COMMISSION ROYALE DES MONUMENTS ET DES SITES
KONINKLIJKE COMMISSIE VOOR MONUMENTEN EN LANDSCHAPPEN

Objet : WATERMAEL-BOITSFORT. Avenue Léopold Wiener, 28 – Couvent des Sœurs de l'Eucharistie. Demande de permis d'urbanisme modificative portant sur la création d'un logement en duplex au-dessus de l'oratoire, en lieu et place des 2 unités indépendantes autorisées par le permis initial.

Avis de la CRMS

*Vue globale du couvent Saint-Anne et localisation de l'aile de l'oratoire © Google Earth
Façades extérieures de l'aile de l'oratoire – photos jointes à la demande*

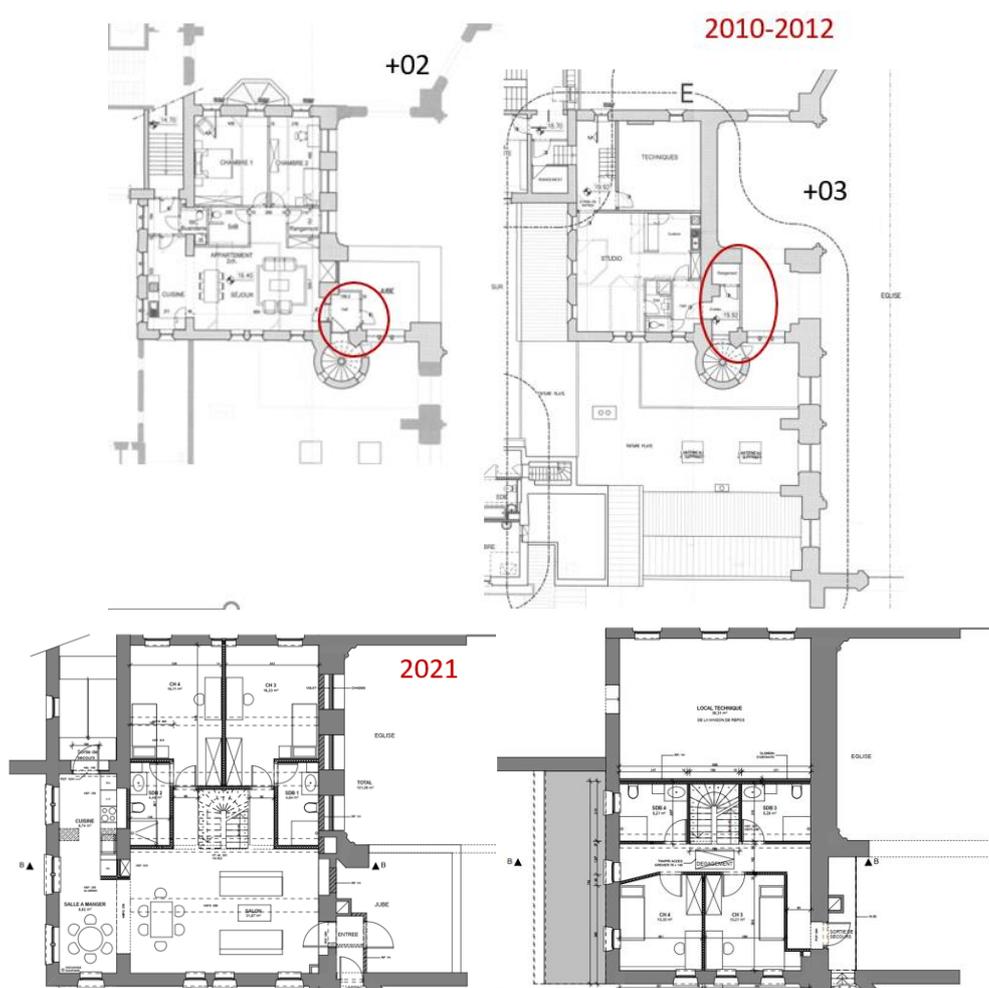
La demande vise la modification du permis d'urbanisme du 14-03-2012 autorisant la rénovation et l'extension du couvent Sainte-Anne, en ce compris la création de deux logements au-dessus de l'oratoire attenant à l'église, définis comme « accessoires à la fonction de culte » (PU/27750-10). Le projet actuel prévoit la création d'un logement collectif en duplex, en lieu et place des deux unités déjà autorisées aux étages +02 et +03.
